H27-B-2 深度88.88~88.94m f-b-2-14破砕帯 (1/2)

(参考)H27-B-2 深度88.88~88.94m f-b-2-14破砕帯の補足説明

修正前
(第833回審査会合 机上配布資料2)

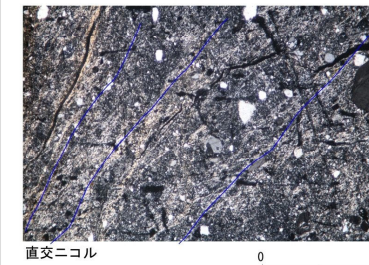
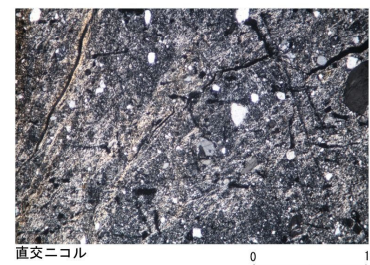
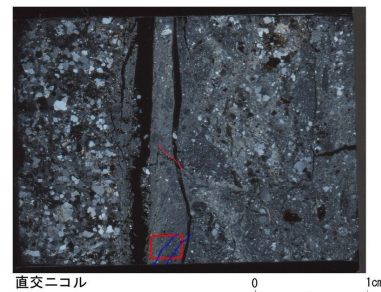
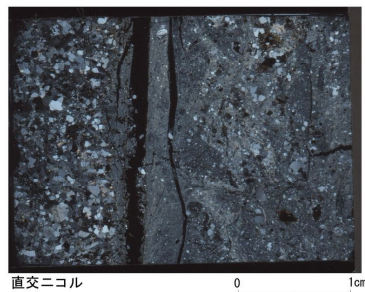
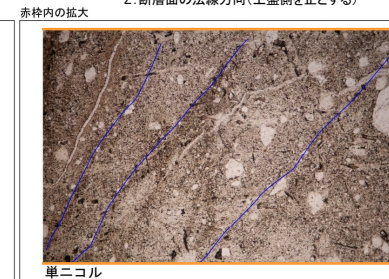
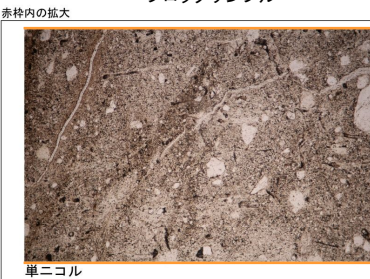
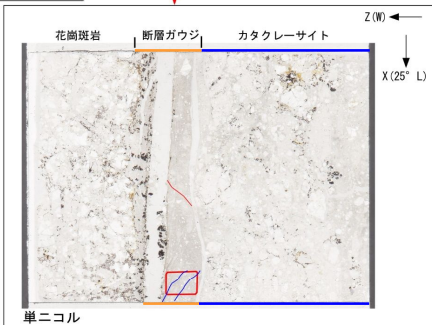
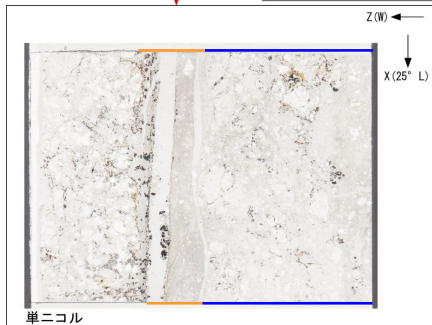
・H27-B-2のボーリングコアから採取した薄片試料の観察結果によれば最新活動面(深度88.91m)の変位センスは、右ずれを伴う正断層である。
 ・追加した文献も踏まえて薄片観察を実施し、最新活動ゾーンに認められる以下の特徴を薄片観察における断層岩区分の考え方に照らして、断層ガウジを伴う破砕部であると判断した。

- せん断構造に伴う粘土鉱物の定向配列が認められる。
- 基質は粘土鉱物を主体とする。
- 粘土状部の分布は帯状で直線的である。
- 岩片は少ない。
- 丸みを帯びている岩片が多い。
- レンズ状に引き延ばされた岩片が認められる。

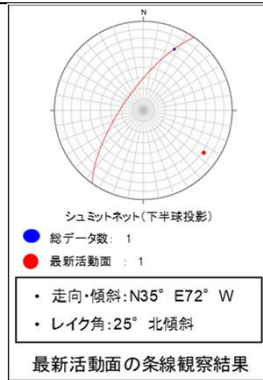
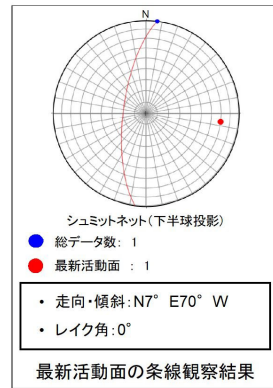
当該破砕部については、性状一覧表の最新活動面の表示位置が誤っていた(誤:88.94m, 正:88.91m)。なお、薄片試料は正しい位置で観察している。

破砕帯名	確認箇所	破砕帯範囲		走向	傾斜	破砕幅 (cm)	断層ガウジ・断層角縁の幅 (cm)	最新活動面		条線方向	変位センス		写真
		上盤深度 (m)	下盤深度 (m)					明瞭なせん断構造変形構造	平滑さ		鉛直	水平	
f-b-2-14	H27-B-2 (傾斜45°)	88.88	88.94	N35E	72W	5.4	2.0	有	非平滑	25L	正	右

破砕帯名	確認箇所	破砕帯範囲		走向	傾斜	破砕幅 (cm)	断層ガウジ・断層角縁の幅 (cm)	最新活動面		条線方向	変位センス		写真
		上盤深度 (m)	下盤深度 (m)					明瞭なせん断構造変形構造	平滑さ		鉛直	水平	
f-b-2-14	H27-B-2 (傾斜45°)	88.88	88.94	N35E	72W	5.4	2.0	有	非平滑	25L	正	右

非モデル化破碎部 薄片試料観察(H24-D1-3 深度52.13m)

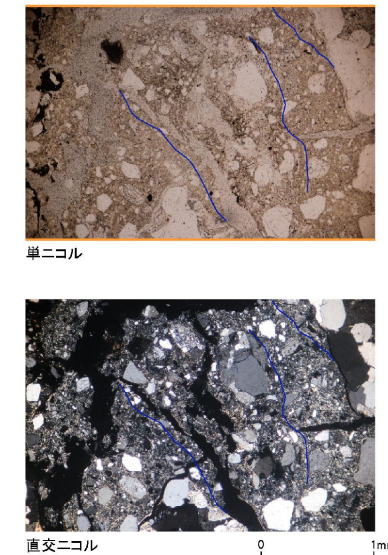
H24-D1-3のボーリングコア(深度52.13m)から採取した薄片試料の観察結果によれば最新活動面の変位センスは、右ずれ成分が卓越する。

・H24-D1-3のボーリングコアから採取した薄片試料の観察結果によれば最新活動面(深度52.13m)の変位センスは、右ずれ成分が卓越する。
 ・追加した文献も踏まえて薄片観察を実施し、最新活動ゾーンに認められる以下の特徴を薄片観察における断層岩区分の考え方に照らして、断層ガウジを伴う破碎部であると判断した。

H24-D1-3 深度52.13~52.28m 非モデル化破碎部 (1/2)

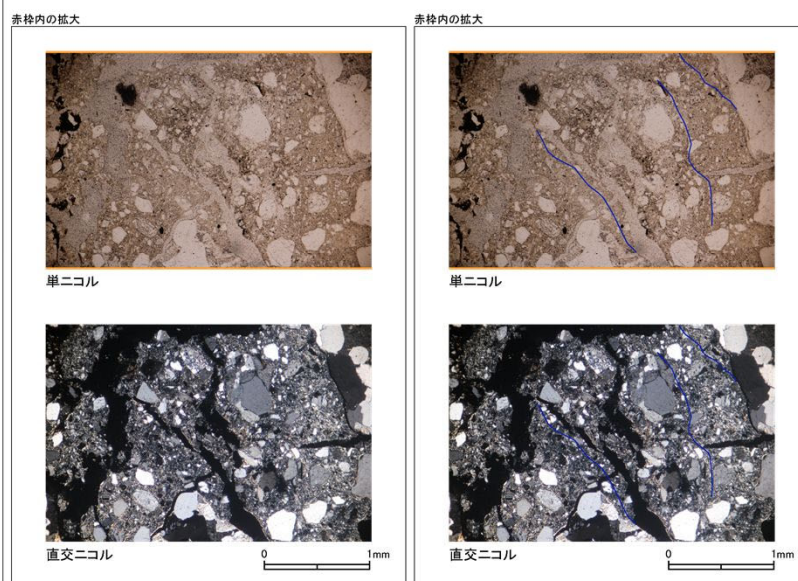
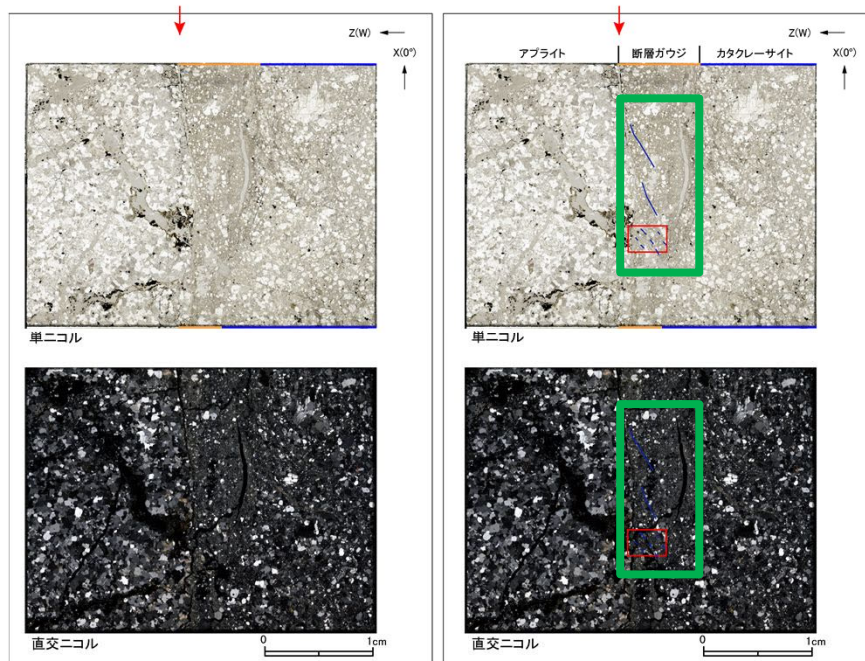
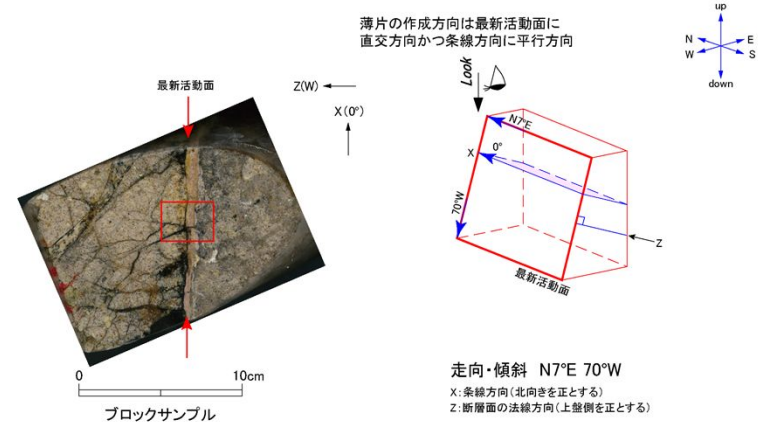
- 基質は粘土鉱物を主体とする。
- 粘土状部の分布は帯状で直線的である。
- 岩片は少ない。
- 角ばった岩片が多い。

H27-B-3 深度42.85~42.91m H-2破碎帯 (1/2)

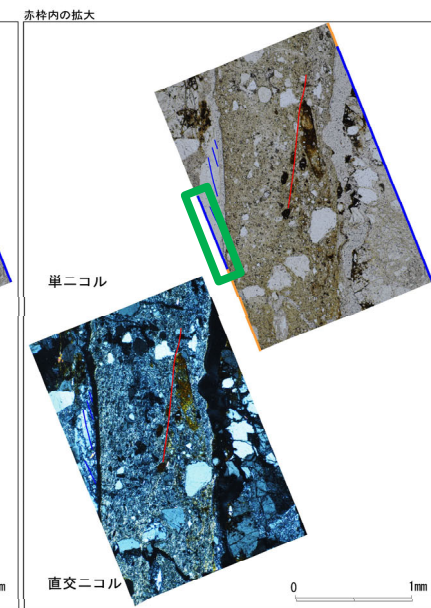
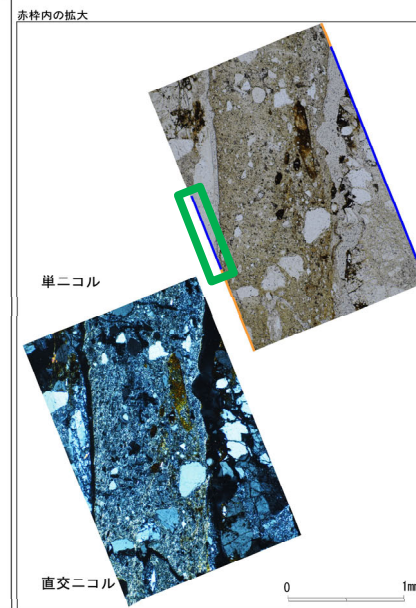
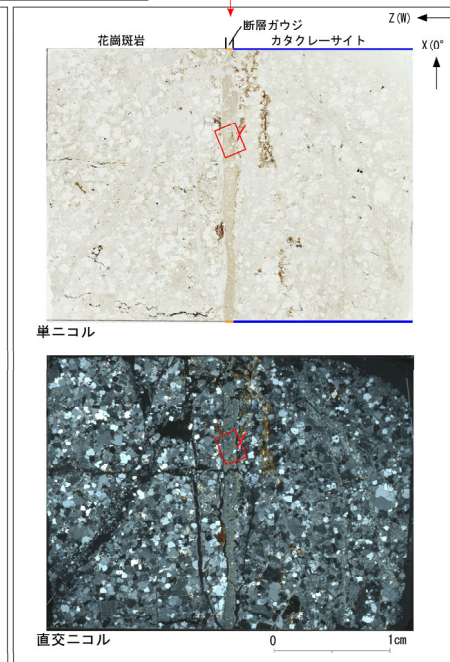
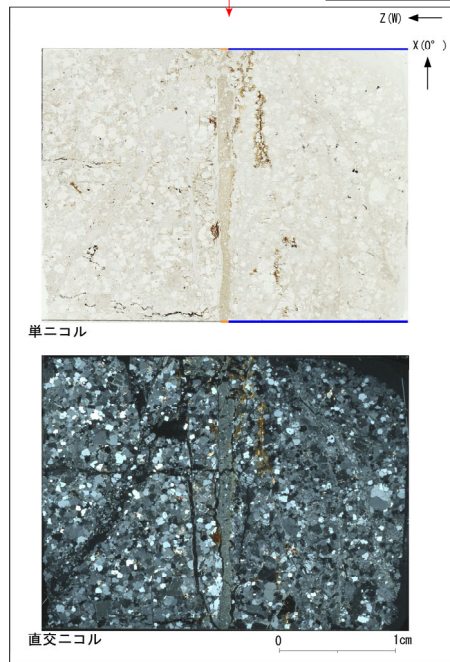
・H27-B-3のボーリングコアから採取した薄片試料の観察結果によれば最新活動面(深度42.85m)の変位センスは、右ずれ成分が卓越する。
 ・追加した文献も踏まえて薄片観察を実施し、最新活動ゾーンに認められる以下の特徴を薄片観察における断層岩区分の考え方に照らして、断層ガウジを伴う破碎部であると判断した。

- 基質は粘土鉱物を主体とする。
- 粘土状部の分布は帯状で直線的である。
- 岩片は少ない。
- 丸みを帯びている岩片が多い。

H27-B-3 深度76.59~76.89m H-3c破碎帯 (1/2)

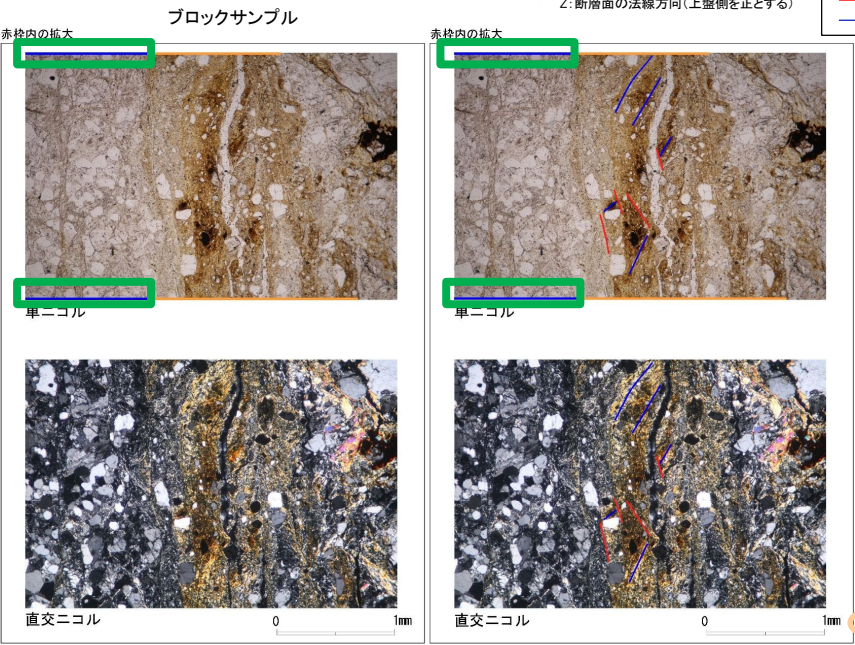
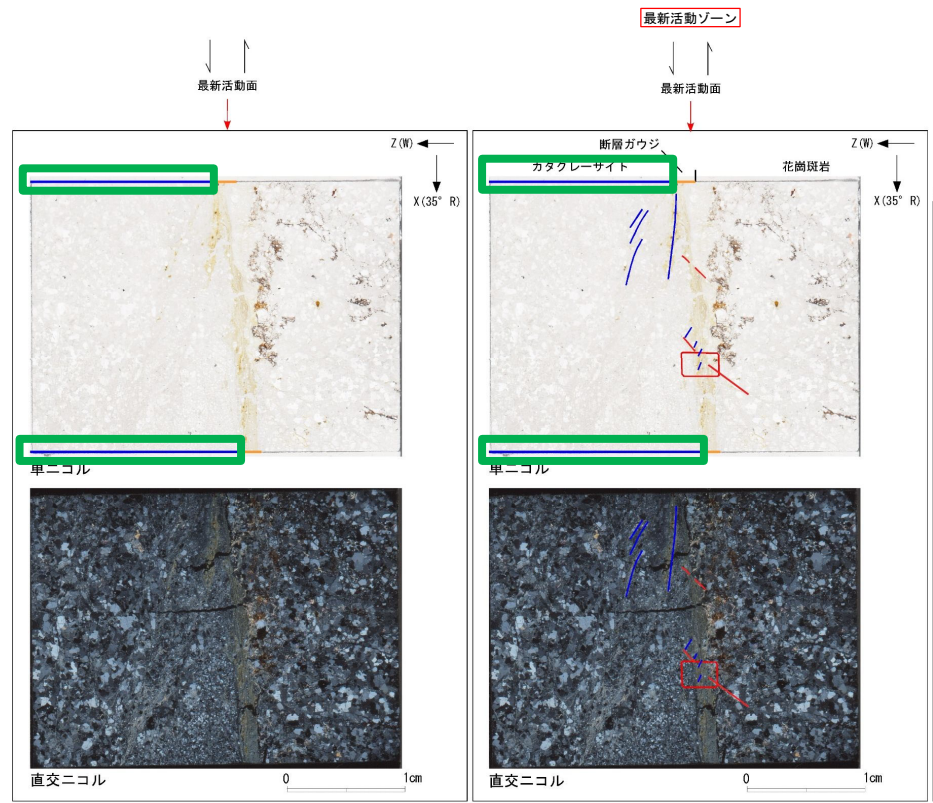
・H27-B-3のボーリングコアから採取した薄片試料の観察結果によれば最新活動面(深度76.59m)の変位センスは、左ずれを伴う正断層である。
 ・追加した文献も踏まえて薄片観察を実施し、最新活動ゾーンに認められる以下の特徴を薄片観察における断層岩区分の考え方に照らして、断層ガウジを伴う破碎部であると判断した。

- せん断構造に伴う粘土鉱物の定向配列が認められる。
- 基質は粘土鉱物を主体とする。
- 粘土状部の分布は帯状で直線的である。
- 岩片は少ない。
- 丸みを帯びている岩片が多い。

H27-B-3 深度129.84~129.91m 非モデル化破碎部 (1/3)

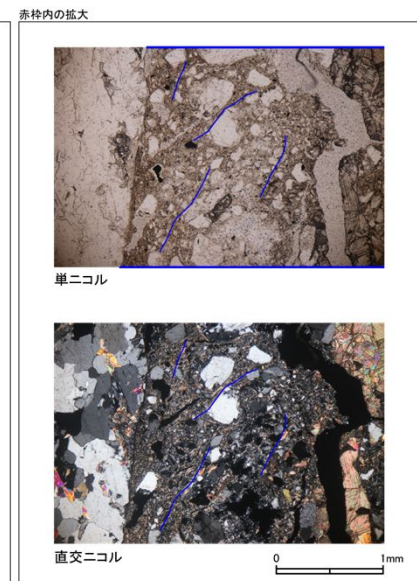
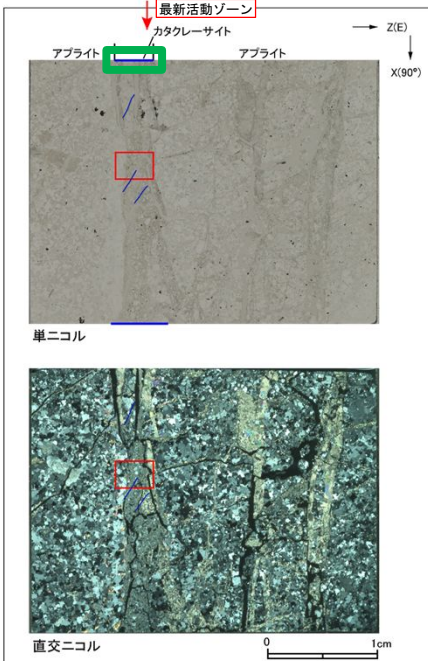
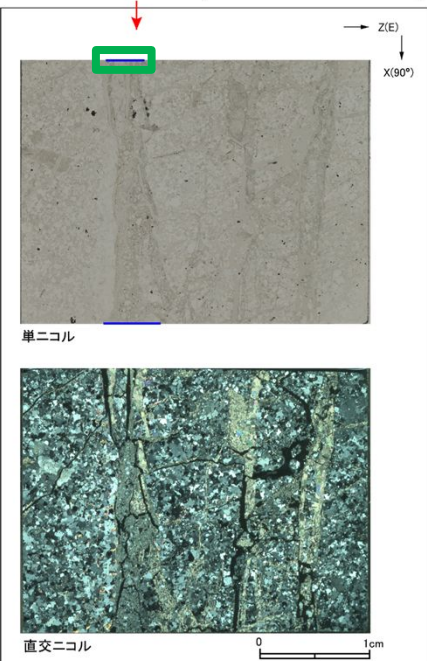
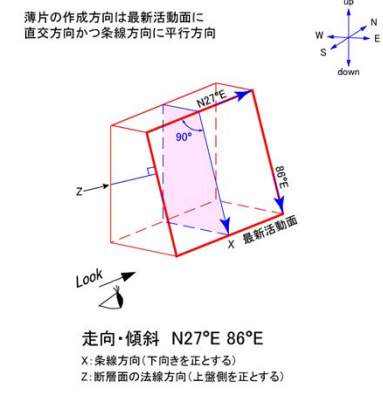
・H27-B-3のボーリングコアから採取した薄片試料の観察結果によれば最新活動面(深度129.84m)の変位センスは、逆断層成分が卓越する。
 ・追加した文献も踏まえて薄片観察を実施し、最新活動ゾーンに認められる以下の特徴を薄片観察における断層岩区分の考え方に照らして、カタクレーサイトのみからなる破碎部であると判断した。

- 基質を構成する粘土鉱物は少ない。
- 最新活動面に沿った帯状の粘土状部は連続しない。
- 多様な粒径の岩片が多く認められる。
- 角ばった岩片が多い。
- ジグソー状の角礫群が認められる。
- 岩片の粒界を横断する破断面が認められる。
- 塑性変形した雲母粘土鉱物が認められる。

H24-H-6-1 深度9.58~14.36m K断層(1/2)

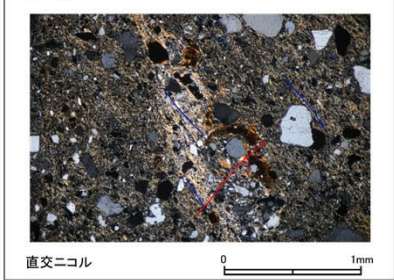
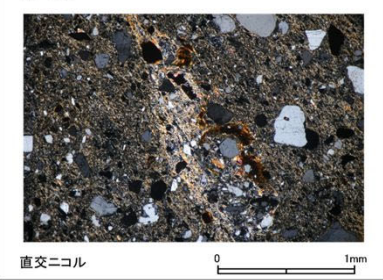
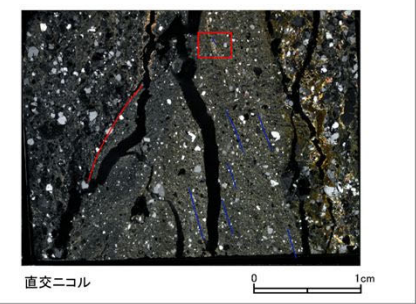
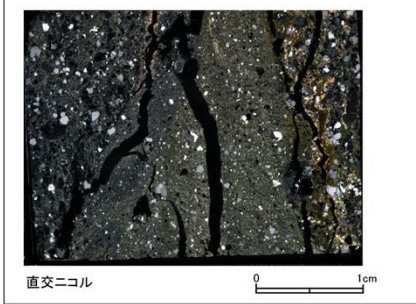
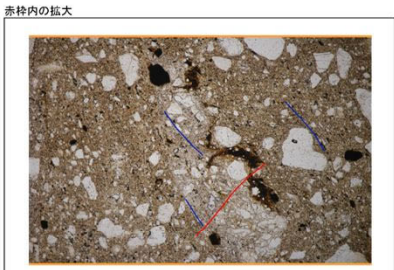
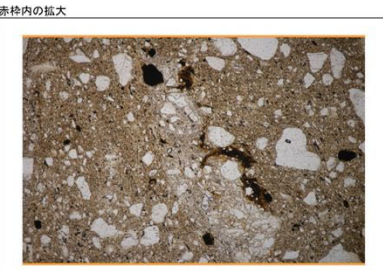
・H24-H-6-1のボーリングコアから採取した薄片試料の観察結果によれば最新活動面(深度9.58m)の変位センスは、逆断層成分が卓越する。
 ・追加した文献も踏まえて薄片観察を実施し、最新活動ゾーンに認められる以下の特徴を薄片観察における断層岩区分の考え方に照らして、断層ガウジを伴う破砕部であると判断した。

- せん断構造に伴う粘土鉱物の定向配列が認められる。
- 基質は粘土鉱物を主体とする。
- 粘土状部の分布は帯状で直線的である。
- 岩片は少ない。
- 丸みを帯びている岩片が多い。
- 岩片の粒界を横断する破断面が認められる。
